**Technische nota over de planningsaanvraag V1862/2022 -
Herstructurering van de weg R21 te Laken / Neder-Over-Heembeek**

Foto R21 (Avenue des Croix du Feu, op het kruispunt met de Avenue de l'Araucaria) enkele rijbaanversmalling

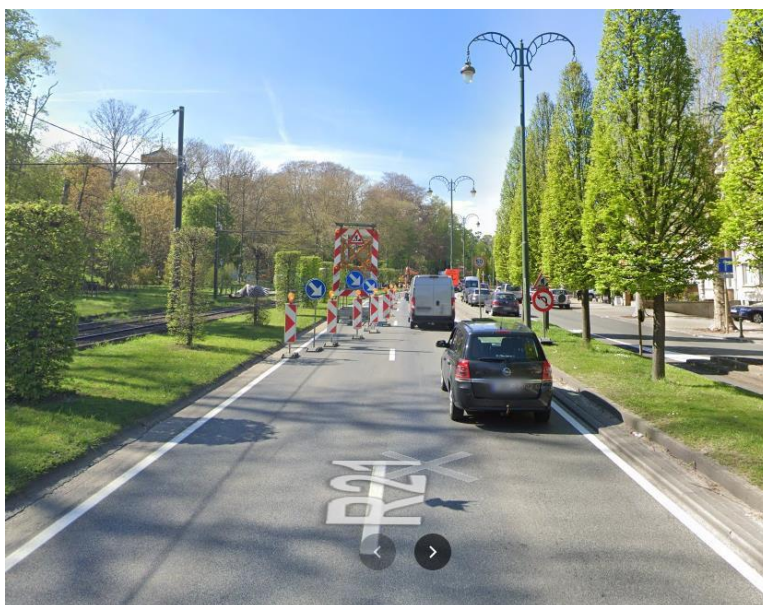
In dit verband ziet u hieronder een foto die is genomen tijdens werkzaamheden aan de R21 in de richting van de stadsafrit, waarbij het aantal rijstroken werd teruggebracht tot één (zoals in de geprojecteerde situatie).

De files als gevolg van deze werkzaamheden bedragen nu al ongeveer 1 km (vanaf het kruispunt met de Araucarialaan tot het kruispunt met de Heembeeklaan).

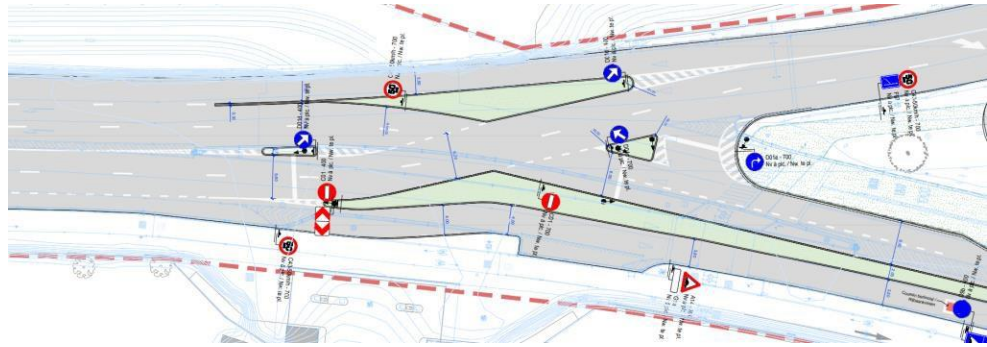
Hoewel de Van Praetbrug zelf geen verkeersknelpunt is, is het de kruising bij de ingang van deze brug - op de linkeroever - die reeds in de bestaande situatie voor talrijke files op de Van Praetlaan zorgt.

Op het kruispunt van de Van Praet-brug, in de richting van de ingang van de stad, zijn echter **vier rijstroken beschikbaar** (3 rijstroken links om het kanaal over te steken en 1 rijstrook rechtdoor om verder te gaan in de richting van het De Trooz-plein en de Havenlaan).

Door het aantal rijstroken in de richting van de stadsingang op de Van Praetlaan, vanaf de rotonde "Gros Tilleul" tot aan de kruising met de weg Vilvoorde, terug te brengen tot één rijstrook, zullen de files vanaf het kruispunt van de Van Praetbrug onvermijdelijk langer worden langs één enkele rijstrook, ook al zijn ter hoogte van het kruispunt de
